# 使用済燃料乾式キャスク仮保管設備への輸送貯蔵 兼用キャスクB増設に伴う実施計画の変更について

2019年10月 4日

東京電力ホールディングス株式会社

# 1. 輸送貯蔵兼用キャスクB増設に伴う実施計画の変更概要

キャスク仮保管設備配置概略図（単位：m）

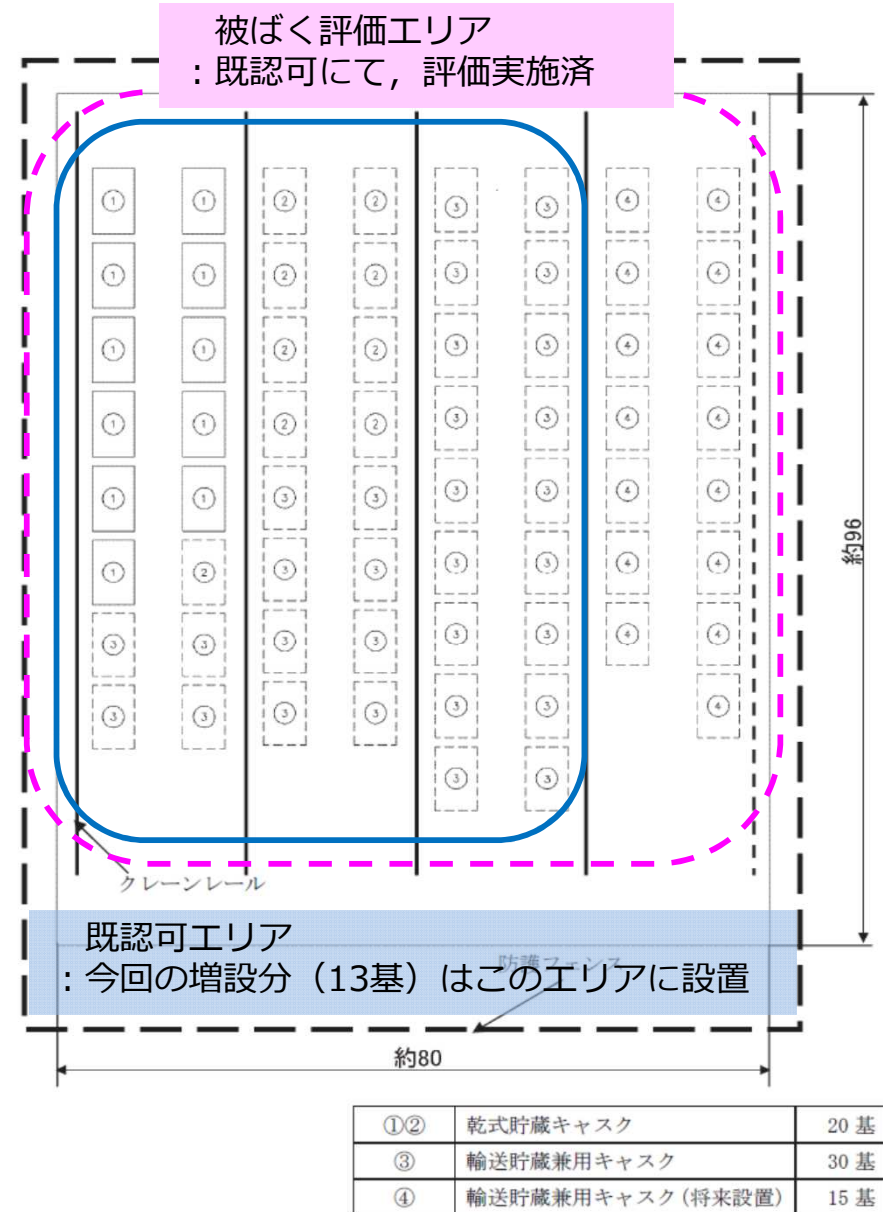
将来設置分を含んだ65基（乾式貯蔵キャスク20基及び輸送貯蔵兼用キャスク45基）で敷地境界線量を評価していること及び今回の増設に伴い、線量評価のインプットとなるキャスクタイプや収納燃料の条件も変わらないことから、敷地境界線量評価に追加的な影響はない。
